A形操作開閉器 仕様変更のお知らせ

2019年10月吉日
株式会社 正興電機製作所

A形操作開閉器の端子カバー統一化

【参考図】

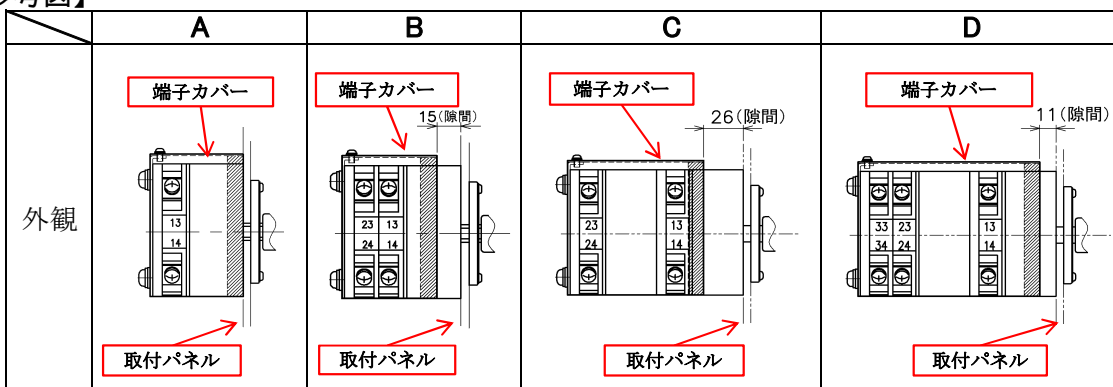
ユニット数別に端子カバーの設定を下表内容に変更し、一部のユニット数については、統一致します。

尚、統一化に伴い製品取付パネルと端子カバーとの間に隙間が生じるものが御座いますが、端子部(充電部)は、保護されておりますので、性能上問題無いものと判断しております。

ユニット数	現行品	【参考図】		変更後	【参考図】	
		隙間(mm)	外観		隙間(mm)	外観
1	1ユニット用端子カバー	0	A	1ユニット用端子カバー	0	A
2	2ユニット用端子カバー	0	A		15	B
3	3ユニット用端子カバー	0	A	3ユニット用端子カバー	0	A
4	4ユニット用端子カバー	0	A		15	B
5	5ユニット用端子カバー	0	A	5ユニット用端子カバー	0	A
6	6ユニット用端子カバー	0	A		15	B
2(押引接点有)	押引接点付2ユニット用端子カバー	0	A	3ユニット用端子カバー	26	C
3(押引接点有)	押引接点付3ユニット用端子カバー	0	A	5ユニット用端子カバー	11	D
